**OGGETTO: D. Lgs. 152/06, art. 29 decies c. 11 bis e 11 ter. DGR 806 del 5/12/2016.
DM 24/04/2008 “Modalità anche contabili, e tariffe da applicare in relazione alle istruttorie ed ai controlli previsti dal D. Lgs. N. 59/05”,
DM 06/03/2017 n.58 “Regolamento recante le modalita', anche contabili, e le tariffe da applicare in relazione alle istruttorie ed ai controlli previsti al Titolo III-bis della Parte II, nonche' i compensi spettanti ai membri della commissione istruttoria di cui all'articolo 8-bis”.
DGR n. 1154 del 25/11/2008, DGR n. 34 del 14/02/2009.
Ditta Cogenio S.r.l. – Stabilimento di Piana S. Angelo- SAN SALVO (CH) -
Provvedimenti nn. DPC025/164 del 30/06/2010 e DPC 025/141 del 13/04/2021.
Trasmissione rapporto d'ispezione conclusivo.**

RAPPORTO CONCLUSIVO DELLE ATTIVITA' DI ISPEZIONE AMBIENTALE ORDINARIA

Ditta Cogenio s.r.l.– Stabilimento di San Salvo (CH)

Impianto di produzione cogenerativa di energia elettrica e termica a servizio esclusivamente dello stabilimento Pilkington Italia S.p.A. di San Salvo (Ch)

Foto 15. Stralcio rdp aziendale n. 19GR00009

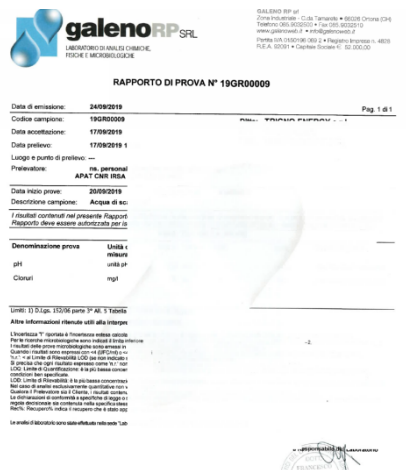
I rapporti di prova aziendali trasmessi, in allegato ai report annuali, con note prot. nn. 28615 del 08/06/2021, 32705 del 07/07/2022, 28503 del 22/06/2023 con successiva integrazione n. 47138 del 26/10/2023 non hanno evidenziato superamenti dei limiti autorizzati per i parametri ricercati. Si informa che il Rapporto di prova n. 19GR00009 trasmesso in allegato alla relazione annuale aziendale 2020 acquisita al protocollo ARTA con n. 23166 del 04/06/2020 non risultava leggibile in quanto il file appariva come di seguito riportato (sottostante foto 15):

Pertanto in occasione del sopralluogo di chiusura ispezione n. 47741 del 30/10/2023, è stato acquisito il rapporto di prova corretto che non rileva superamenti dei limiti legislativi.
